CONCEPTO TÉCNICO SOBRE NECESIDAD DE ESTUDIOS DETALLADOS DE AMENAZA Y RIESGO POR FENOMENOS DE REMOCIÓN EN MASA DENTRO DEL TRÁMITE DE LICENCIA URBANÍSTICA	Código:	GPR-FT-10
		Versión:	04
		Fecha de revisión:	21/06/2011

1.1 CONCEPTO TÉCNICO No. CT:	7276
1.2 ÁREA:	Análisis y Mitigación del Riesgo
1.3 COORDINACIÓN:	Estudios y Conceptos Técnico
1.4 REFERENCIA CRUZADA RADICADO FOPAE:	2013ER25285
1.5 RESPUESTA OFICIAL No.	RO-68360

2.1 SOLICITANTE:	Curaduría Urbana # 2
2.2 PROYECTO:	Carrera 6C # 170B-10
2.3 LOCALIDAD:	1. Usaquén
2.4 UPZ:	10. La Uribe
2.5 BARRIO O SECTOR CATASTRAL:	San Juan Bosco
2.6 DIRECCIÓN:	Carrera 6C # 170B-10
2.7 CHIP:	AAA0108LBTD (*)
2.8 MANZANA CATASTRAL:	15
2.9 PREDIO CATASTRAL:	09
2.10 ÁREA (Ha):	0.0120 (*)
2.11 FECHA DE VISITA:	Enero 21 de 2014

Foto 1. Predio en donde se desarrollará el proyecto ubicado la Carrera 6C # 170B-10, de la Localidad de Usaquén.

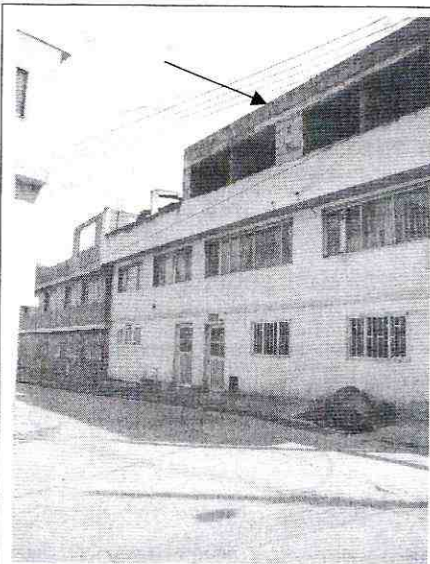
Es importante destacar que la edificación encontrada en el predio de la Carrera 6C # 170B-10, de la Localidad de Usaquén, al parecer se encuentra en proceso de construcción y se ajusta a la descripción del proyecto a desarrollar (Fotografías 1 y 2), incluida en el formato de solicitud GPR-F-03 enviado por la Curaduría Urbana # 2; razón por la cual se recuerda lo siguiente:

Finalmente, y considerando que en la visita de campo efectuada al predio de la Carrera 6C # 170B-10, se encontró una edificación al parecer en proceso de construcción que posiblemente se ajusta a la descripción del proyecto a desarrollar (Fotografías 1 y 2), incluida en el formato de solicitud GPR-F-03 enviado por la Curaduría Urbana # 2; se recomienda a la Alcaldía Local de Usaquén, verificar si se ha cometido alguna infracción urbanística para que si es el caso, se adelanten las acciones pertinentes dentro de su competencia como encargada del control urbanístico en su localidad.
